**ENQUETE PUBLIQUE PREALABLE A LA DUP RELATIVE  
AU PROJET DE TRANSPORT COLLECTIF EN SITE PROPRE  
DENOMME « TCSP SENIA-ORLY »**

Novembre/Décembre 2022

Commissaire enquêteur : Nicole SOILLY

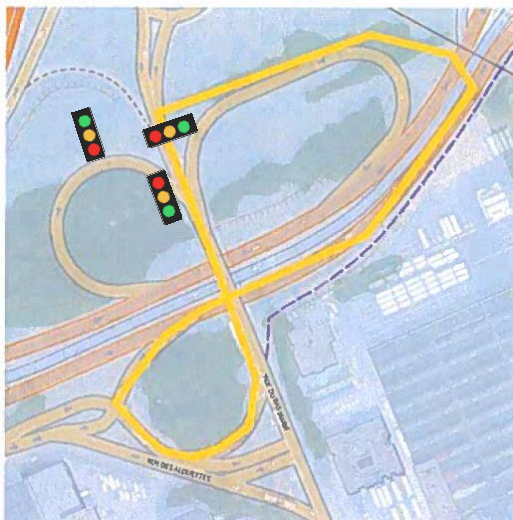
*Île-de-France Mobilités rappelle cependant que la société Mc Donald's, l'ADOR et ALTAREA ne pouvaient ignorer l'existence du projet de TCSP Sénia-Orly lorsqu'elles ont mis au point en 2021 le projet de restaurant Mc Donald's à l'endroit où se situe le projet de TCSP. Le projet est en effet inscrit au Schéma Directeur de la Région Île-de-France (SDRIF) de 2013, au Plan de Déplacements Urbains d'Île-de-France (PDUIF) adopté en 2014 et dans le Plan d'Aménagement et de Développement Durables (PADD) du PLU de Thiais, approuvé en 2015. Par ailleurs, l'ADOR participe aux réunions du pôle de Pont de Rungis, réunions dans lesquelles Île-de-France Mobilités présente un point d'avancement du projet de TCSP à chaque fois.*

*Île-de-France Mobilités présente ci-dessous son analyse des trois solutions alternatives proposées :*

*Solution 1 : demi-tour par la bretelle reliant la rue du Bas-Marin à l'avenue de Versailles :*

*Cette solution n°1 aurait pour conséquence d'allonger (1 100 m de plus que l'aménagement proposé par Île-de-France Mobilités) considérablement l'itinéraire « haut-le pied » (c'est-à-dire le déplacement non commercial d'un bus, itinéraire sans voyageur, et qui, par conséquent, génère des coûts et du temps perdu sans utilité pour le service de transport et sans recette voyageurs), et impacterait défavorablement l'exploitation du TCSP Sénia–Orly et des autres liaisons routières du bassin de transport, en particulier le TVM, ligne structurante du secteur : frais d'exploitation plus élevés à cause du surplus de kilomètres parcourus.*

Plan réorganisation centre-bus Thiais pour un parc autobus GNV – Avril 2020 Ferrand-Sigal

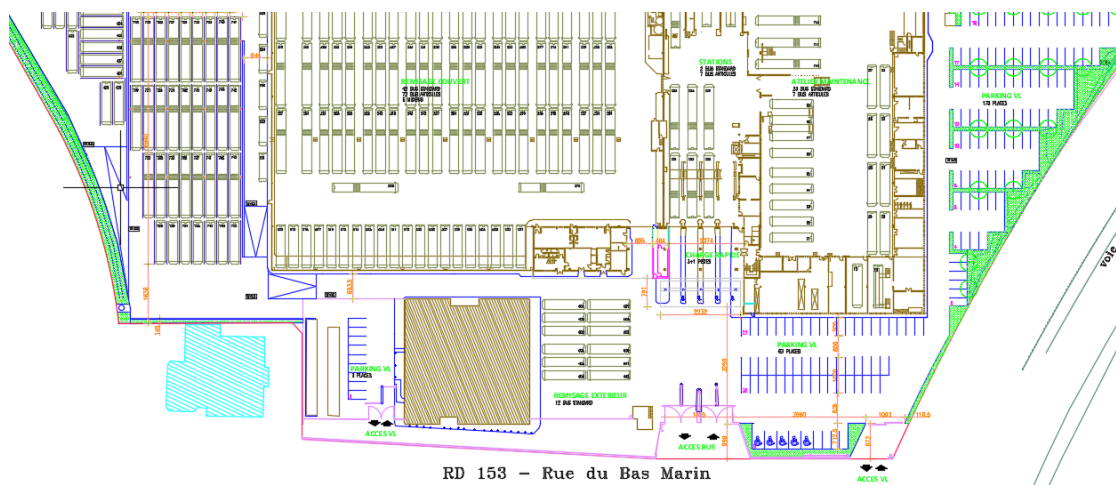
*Comme pour la proposition précédente, la solution n°2 aurait pour conséquence d'allonger considérablement (1 450 m de plus que l'aménagement proposé par Île-de-France Mobilités) l'itinéraire haut-le pied (déplacement non commercial d'un bus, itinéraire sans voyageur), et aurait les mêmes impacts défavorables sur l'exploitation du TCSP Sénia–Orly.*

*En outre, le retournement au sein du centre bus n'a pas été étudié en termes de faisabilité et d'impact sur le fonctionnement du dépôt et pose question. Le retournement des bus articulés n'est pas compatible avec l'aménagement du centre bus : emprise insuffisante pour libérer une*

raquette de retournement sur le parvis, équipements de sécurité (signalisation lumineuse tricolore) pour éviter les conflits entre les bus en retournement et les déplacements à l'intérieur du dépôt (piétons, bus et véhicules légers).

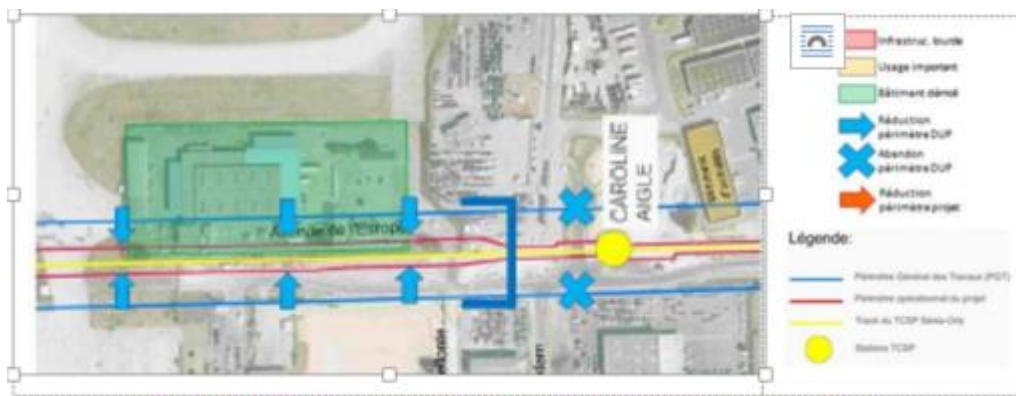
*Dans l'hypothèse où, lors de la mise en service de la ligne de TCSP Sénia–Orly, le projet d'aménagement du quartier de la gare du Pont de Rungis ne serait pas finalisé, le TCSP ne pourrait pas emprunter le site propre de la rue des Quinze Arpents (phase 2 = cible à terme) mais devrait circuler temporairement dans la circulation générale sur la rue Charles Tillon (phase 1 = provisoire). Puisqu'il s'agirait d'un tracé provisoire, les aménagements pour le TCSP sont donc minimalistes, seules deux stations seraient prévues sur la rue Charles Tillon et au carrefour du Cockpit. Il n'est donc pas envisagé d'élargir les emprises de la voie existante, et par conséquent il n'est prévu aucune acquisition foncière.*

*Ces aménagements provisoires pourraient ne pas être réalisés si le projet urbain de la ZAC Sénia Thiais Orly est bien réalisé en amont de ceux du TCSP (phase 2 réalisée sans passer par une phase 1), ce qui semble le plus probable au regard de l'avancement des projets à date et des calendriers prévisionnels de la ZAC et du TCSP.*

*Par ailleurs, comme convenu avec Aéroport de Paris (ADP), les deux infrastructures lourdes identifiées par ADP ne sont pas impactées par le projet de TCSP, que ce soit en phase 1 (phase transitoire) ou en phase 2 (tracé final du TCSP).*

*Le périmètre opérationnel du projet correspond à l'emprise publique (voirie) de la rue Charles Tillon.*

Extrait avis ADP – Annexe 4 Analyse des impacts de la DUP v5 – avenue de l'Europe

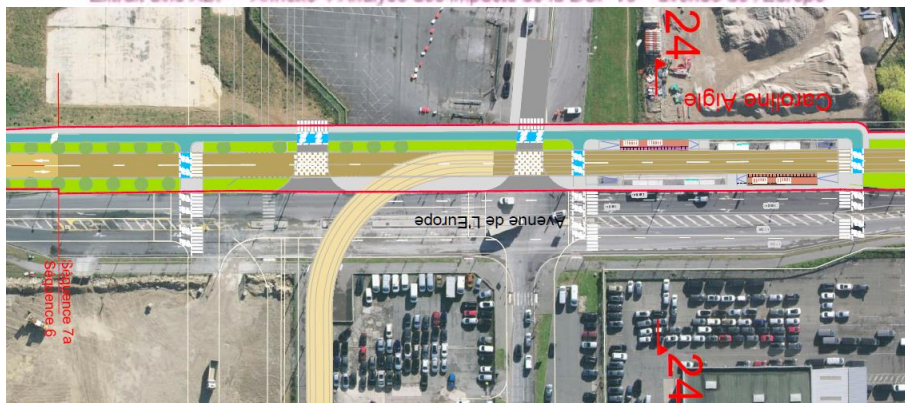
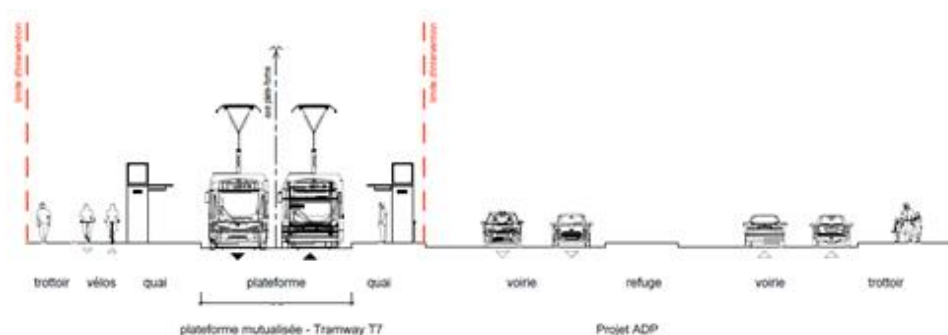
- > En premier lieu, l'emprise bleue de la pièce D – Plan général des travaux, nommée Périmètre Général des Travaux (PGT), objet de la Déclaration d'Utilité Publique (DUP) a un impact trop important sur des installations sensibles de l'aéroport en plusieurs endroits. Vous trouverez en Annexes 4 et 4bis le descriptif détaillé des conséquences de l'emprise de la DUP.

Le projet de TCSP Sénia-Orly tient compte des emprises réservées et transmises par ADP, comme l'indique la coupe ci-dessous.

Vue aérienne – Station Cœur d'Orly – Aménagement existant

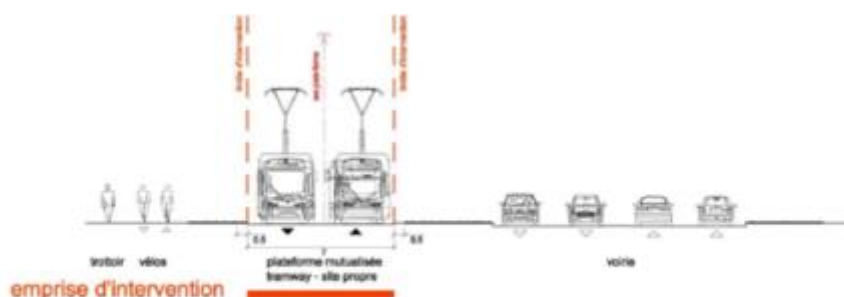
Extrait avis ADP – Annexe 4 Analyse des impacts de la DUP v5 – avenue l'Union

*La ligne de TCSP Sénia-Orly empruntera la plateforme du tramway T7 en bénéficiant des mesures conservatoires prises lors de la réalisation des travaux du tramway : la largeur de la plateforme et la configuration des quais sont compatibles avec la circulation des bus (7m de largeur).*

*Les aménagements nécessaires à la réalisation du projet sont limités à l'emprise du site propre ; les portions de plateforme végétalisée seront modifiées pour recevoir un revêtement, nécessaire à la circulation des bus.*

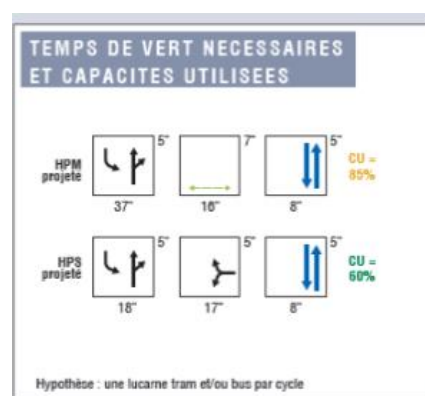
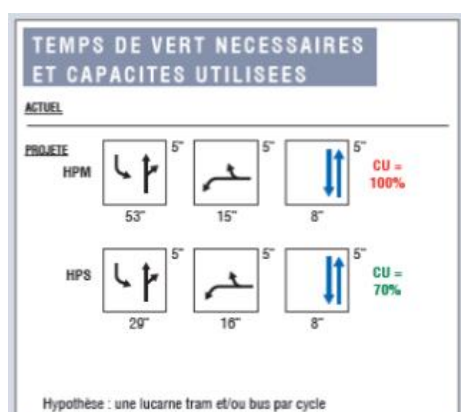
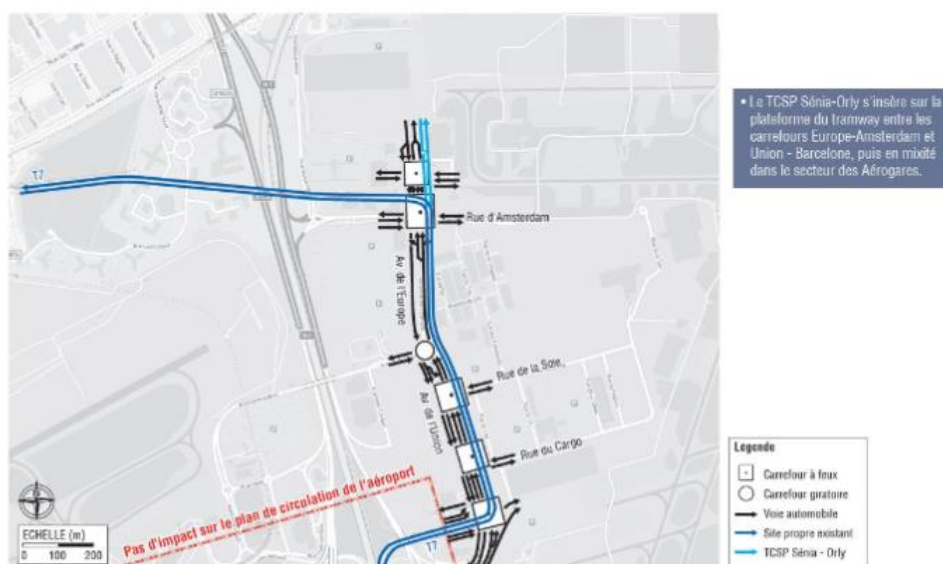
*Le secteur dans lequel le projet de TCSP Sénia-Orly vient s'insérer se caractérise par un réseau viaire important et la présence de voie structurante à l'échelle de la région. Dès le démarrage des études préliminaires (2014), Île-de-France Mobilités a fait réaliser des études de trafics afin de s'assurer de la faisabilité et de la pertinence du projet. Les premières études de circulation menées par un bureau d'études spécialisé ne relevaient aucun impact majeur sur la circulation du secteur.*

*Des nouvelles études de circulation ont été réalisées en 2018 pour le compte d'Île-de-France Mobilités en intégrant les données d'entrée des acteurs du secteur : l'EPA ORSA pour les secteurs du Cockpit, des ZAC Chemin des Carrières et du Sénia Thiais - Orly, et ADP pour le secteur de Cœur d'Orly. Les données transmises tiennent compte du développement des différents secteurs et proviennent du même modèle. Ces études ont été partagées dans le cadre du travail partenarial initié avec les acteurs locaux.*

*Concernant le carrefour du Cockpit, le TCSP Sénia–Orly est en position latérale et **se trouve totalement indépendant du fonctionnement du carrefour**. Il n'a donc aucun impact sur l'écoulement du trafic. Cependant les études menées par Île-de-France Mobilités font apparaître une augmentation de la « capacité utilisée » (Capacité utilisée = Flux / Capacité du carrefour) aux heures de pointe. L'augmentation des charges (nombre de véhicules empruntant le carrefour) résulte de la réalisation des projets urbains du secteur.*

*Un allongement de la durée du cycle de feu permettrait d'améliorer le fonctionnement du carrefour.*
